2013年9月11日

パナソニック株式会社
アプライアンス社
モータ事業部

小形ギヤードモータ 新Gシリーズ モータ 製品銘板の記載内容誤記訂正について

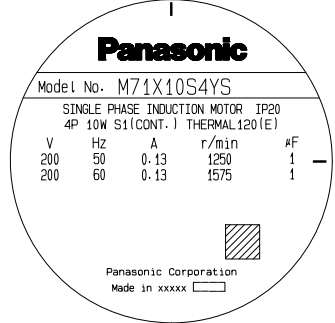
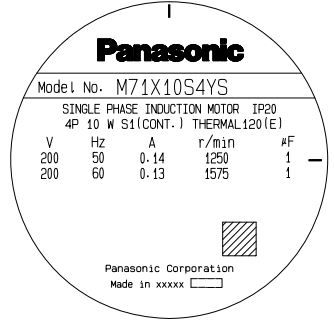
機種名・内容	誤記	変更(正)
・機種名 M71X10S4YS ・内容 200 V、50 Hz の 定格電流値を訂正しま す。(0.13⇒0.14)		
・機種名 M9MZ60SB4YS ・内容 220 V、60 Hz の 定格回転速度を訂正し ます。(1360⇒1650)

- 変更時期
2013年9月出荷分より修正した内容に変更いたします。
- その他
銘板記載値の誤記訂正のみで、モータ仕様に変更はございません。
既に出荷済の製品につきましては、ご要望のある場合、銘板の交換をさせていただきますので、ご連絡お願い申し上げます。
